Unione Europea
REPUBBLICA ITALIANA
Regione Siciliana
Assessorato delle Infrastrutture e della Mobilità
Dipartimento Regionale Tecnico
COMMISSIONE REGIONALE DEI LAVORI PUBBLICI
legge regionale 12 luglio 2011, n. 12, art. 5 e ss.mm.ii..

VERBALE della riunione del 01 Settembre 2022– ore 10,00

1. Intervento per i "Lavori di messa in sicurezza del nastro autostradale a seguito dei fenomeni dissestativi che hanno interessato il versante in corrispondenza della progressiva chilometrica 32+700 dell'Autostrada Messina-Catania in Letojanni (ME). FSC 2014/2020 Patto per il sud Regione Siciliana – Area Tematica 2 “Ambiente” Obiettivo strategico “Dissesto idrogeologico”

Sezione dell'intervento: configurazione prevista nel progetto a base di gara

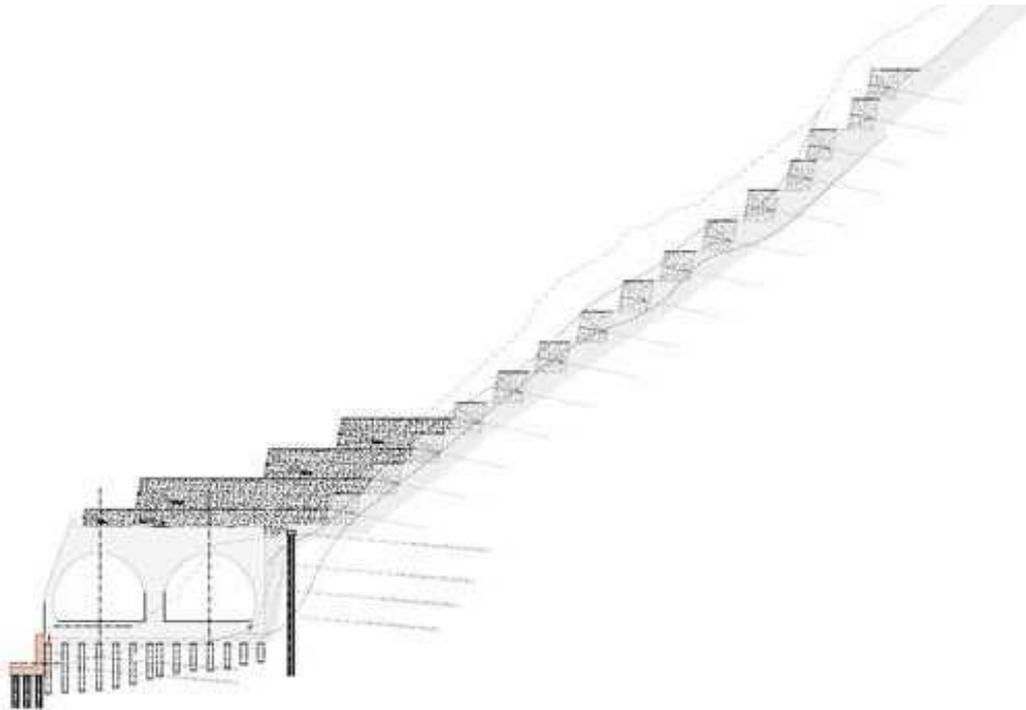
Nel corso dell'esecuzione dei lavori appaltati e, segnatamente, all'atto della realizzazione dei filari di elementi consolidanti singolarmente tirantati (Erdox), il materiale mobilitato in numerosi punti presentava una profondità inferiore a quella ipotizzata in progetto e in altri punti è stata osservata una resistenza allo scavo simile a quella di roccia compatta.

Inoltre, a seguito della realizzazione della paratia di pali a doppia berlinese dotata di quattro ordini di tiranti, è stata riscontrata la reale superficie di scivolamento, ipotizzata in progetto a livello del piede del versante, a una quota ben più alta (tra il secondo e il terzo ordine di tiranti). Il monitoraggio, con l'introduzione di inclinometri, ha inoltre mostrato che con la paratia è stato realizzato un contrasto di gran lunga più efficace rispetto alle azioni attese, per cui gli esiti della rielaborazione delle verifiche geotecniche eseguite all'atto della partecipazione alla gara ha condotto a risultati che assicurano la maggiore stabilità del versante grazie ai contributi dei filari di elementi Erdox e dalla paratia tirantata.

Un ulteriore elemento in favore del miglioramento delle condizioni di sito rispetto a quelle poste a sostegno del progetto originario è costituito dal rinvenimento, durante gli scavi per la realizzazione della fondazione della galleria lato monte, di roccia compatta per l'intera estensione della galleria e per tutta la profondità di scavo. Contestualmente agli scavi sono state eseguite indagini geognostiche suppletive rinvenendo roccia compatta, talchè la direzione dei lavori e il R.U.P., sentito il Collaudatore, hanno determinato di eliminare i pali consolidanti previsti in sottofondazione.

hanno avviato una riflessione sull'opportunità di rivedere la restante parte di progetto delle opere in corso di realizzazione e, in particolare, di valutare la possibilità di realizzare soltanto la galleria di monte, eliminando totalmente quella di valle e conseguenti lavori di rifacimento dei muri tra l'autostrada e la contigua strada statale. studi e le verifiche condotte in tal senso (realizzazione della sola galleria di monte, secondo Nuove Norme Tecniche 2018) hanno fornito risultati positivi sotto il profilo geotecnico e adeguata risposta alle spinte sismiche, mentre, sotto il profilo strutturale è emersa la necessità di "raddoppiare" le sezioni resistenti di lato valle realizzando un "contro piedritto" di pari spessore per l'intera estensione, sfruttando il residuo spazio dello spartitraffico.
